N/Réf. : IXL20080\_710\_PUN  
Gest. : BDG  
V/Réf. : 2071-0063/04/2022-432PR  
Corr DPC: Isabelle Segura  
NOVA : 09/PFU/1856846  
Corr DU: Michaël Briard  
Gaëlle Robert

**IXELLES. Rue Georges Lorand, 24 - 26 Chaussée de Wavre, 141 - 143 maison Demeuldre-Coché (arch. Maurice BISSCHOPS) (= Ancienne fabrique de porcelaines Vermeren-Coché classée depuis le 26/06/1997 / Inventaire )**  
**PERMIS UNIQUE : Modifier l'utilisation d'un bâtiment commercial en supprimant du logement, en ajoutant l'organisation d'événements temporaires et la fonction Horeca et régulariser certains travaux d'aménagement intérieur**

**Avis conforme de la CRMS**

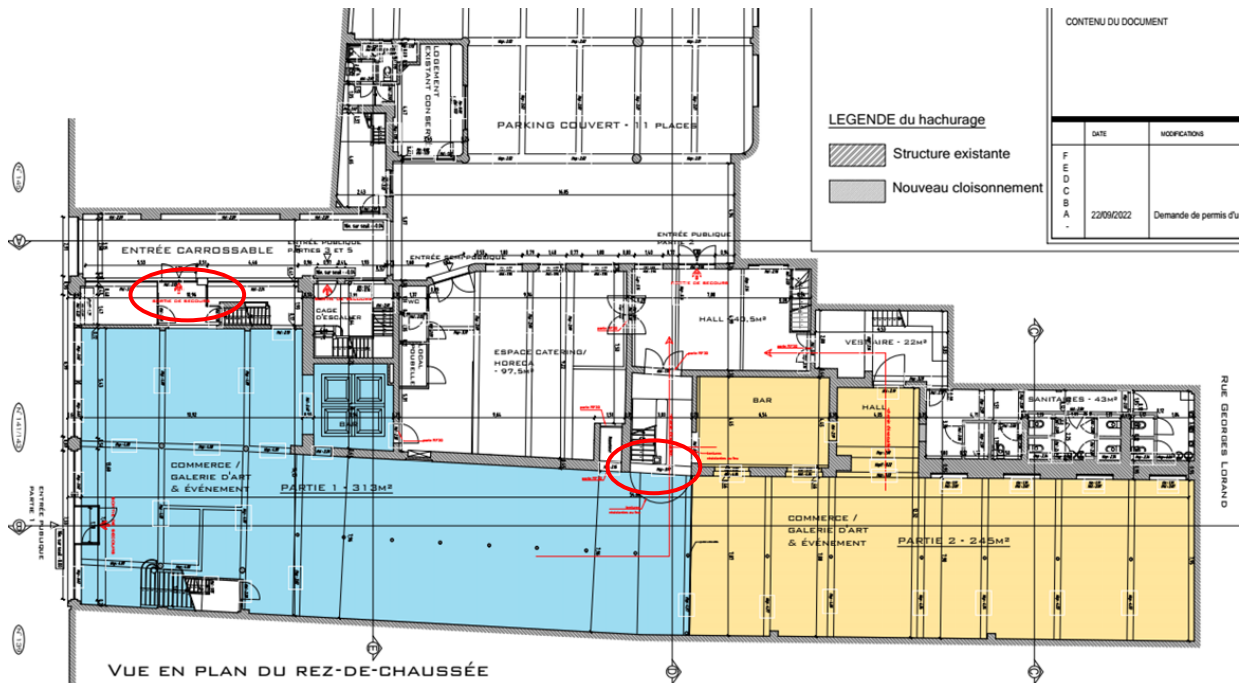
- dans le hall d'expo du RDC, le sol (chape de béton sous l'ancien tapis plain) a été recouvert d'un décor abstrait, réalisé en peinture acrylique et vernis. Une grande baie a été fermée (baie intérieure menant vers le hall) par une nouvelle cloison en plaques de plâtre, creusée d'une baie en plein cintre ornée d'un portail métallique.

A ce stade du dossier, pour ce qui concerne les parties protégées, seules les restaurations du sol en carreaux de ciment du magasin et des boiseries du comptoir d'accueil peuvent être acceptées. La CRMS ne souscrit pas aux autres interventions. Sans juger de leur qualité artistique intrinsèque, il s'agit d'interventions ponctuelles, qui ne s'inscrivent pas dans une valorisation patrimoniale et matérielle des espaces protégés par un classement. L'intégration de vitraux contemporains, la modification du revêtement de sol, les mises en couleurs, et la nouvelle cloison intégrant un portail métallique ouvragé, sont autant d'éléments qui introduisent une confusion dans la datation et la facture des éléments alors que le classement appelle, au contraire, à restaurer et valoriser prioritairement les éléments patrimoniaux. La CRMS souhaite que les nouvelles interventions reposent sur une philosophie d'intervention, avec une étude de la situation existante (e.a. ce qui est de droit et qui ne l'est pas – notamment dans les finitions intérieures), l'établissement d'une (ou plusieurs) période(s) de référence, et l'établissement d'un cadre qui définisse comment intégrer les nouvelles interventions dans le respect du patrimoine classé. De manière générale, cette démarche doit dicter les travaux.

Extrait du plan projeté au R+1, vue du plan existant au R+2 et extrait du plan projeté au R+2 (extr. du dossier de demande)

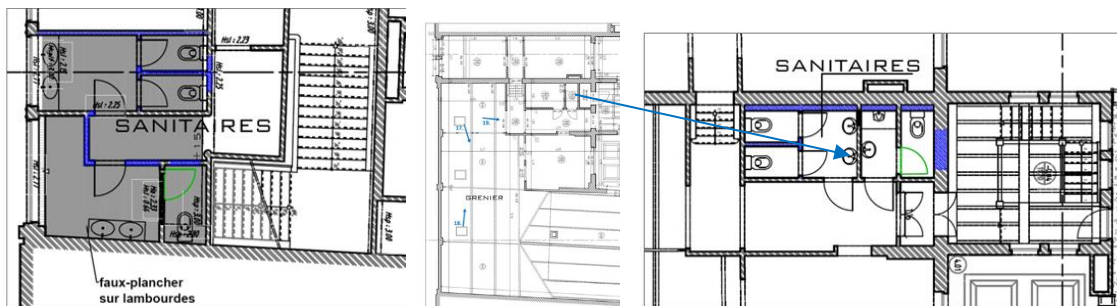
Ensuite, sans évidemment s'opposer au principe de l'installation de sanitaires, la CRMS n'est pas favorable à l'emplacement projeté, notamment au R+1, vu qu'il s'agit d'un des espaces classés et, qui plus est, situé en façade avant. Il semble que, vu les divers espaces que propose l'ensemble du site, des lieux résiduels pourraient remplir cette fonction.
